Acuerdo 2099 Por el cual se aprueba la modificación de la capacidad efectiva neta, el consumo térmico específico y la curva de carga de la planta Termodorada 1

Acuerdo Número: 2099	Fecha de expedición: 5 Febrero, 2026	Fecha de entrada en vigencia: 11 Febrero, 2026
--------------------------------	--	--

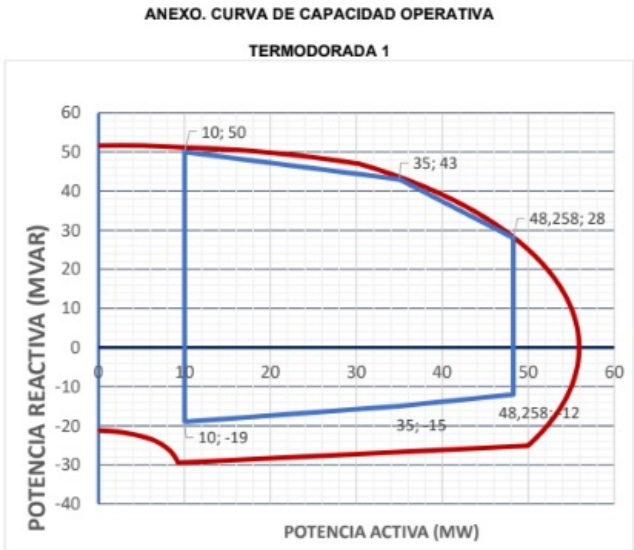
3 Aprobar la curva de carga operativa de la planta Termodorada 1 operando con gas así:

Unidad	Parámetro para modificar	P Anterior [MW]	Q Anterior [MVAR]	P Nuevo [MW]	Q Nuevo [MVAR]
TERMODORADA 1	Capacidad de Absorción de Reactivos	50	25	48,258	28
	Capacidad de Generación de Reactivos	50	-12	48,258	-12
